SERVICE BULLETIN

Austausch der Schwimmer bei ROTAX® Motor Type 912 und 914 (Serie)

ATA System: 73-00-00 Kraftstoffsystem

Bild 1

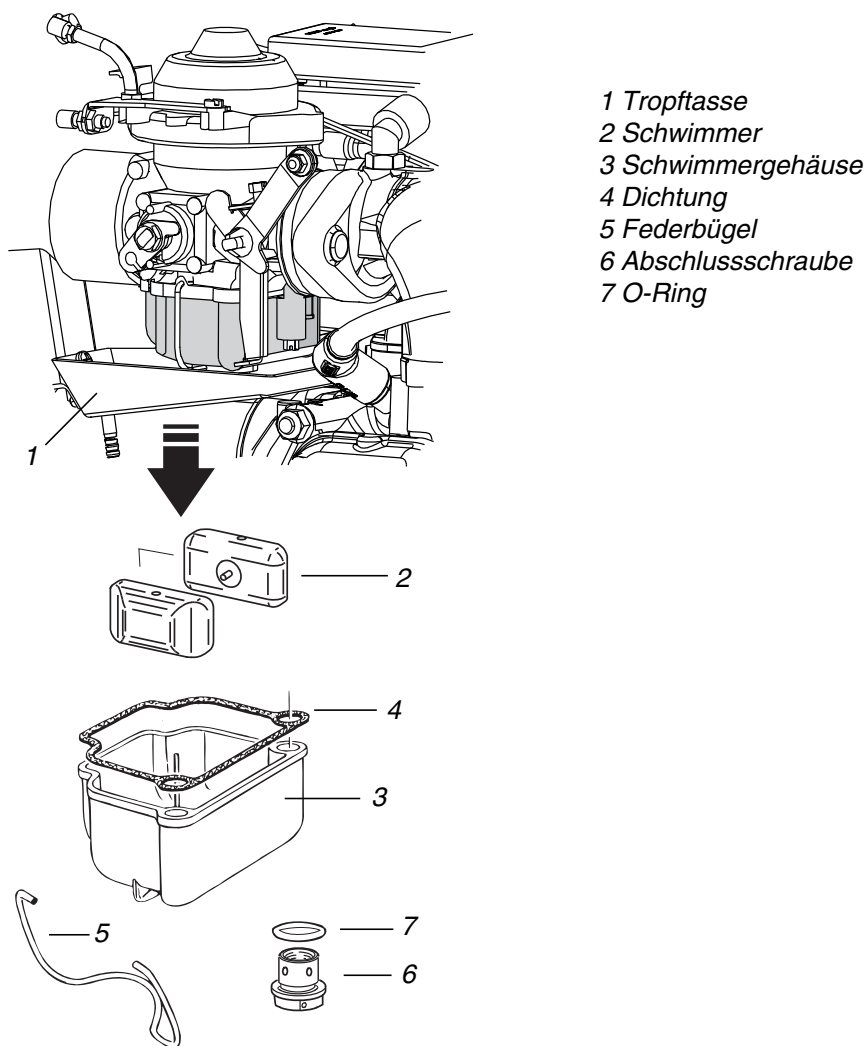
Siehe dazu [Bild 1](#).

Schritt	Vorgehen
1	Tropftasse (1) abnehmen.
2	Sichtkontrolle des Vergasers und dessen Betätigungen.
3	Federbügel (5) öffnen bzw. bei ROTAX 914 Serie die Drahtsicherung entfernen und anschließend die Abschlusschraube (6) samt O-Ring (7) abschrauben.
4	Schwimmergehäuse (3) samt Dichtung (4) und die beiden Schwimmer (2) abnehmen.

Siehe dazu [Bild 1](#).

Schritt	Vorgehen
1	Dichtung (4) der Schwimmergehäuse und bei ROTAX 914 Serie den O-Ring (7) erneuern.
2	Schwimmergehäuse (3) samt Dichtung (4) und die beiden Schwimmer (2) montieren.

Schritt	Vorgehen
3	Federbügel (5) schließen bzw. bei ROTAX 914 Serie Abschlusschraube (6) samt O-Ring (7) montieren und mit Drahtsicherung versehen. Anzugsdrehmoment der Abschlusschraube 5.5 Nm.
4	Tropftasse (1) bzw. Anbauteile gemäß Anweisung des Luftfahrzeugherstellers montieren.
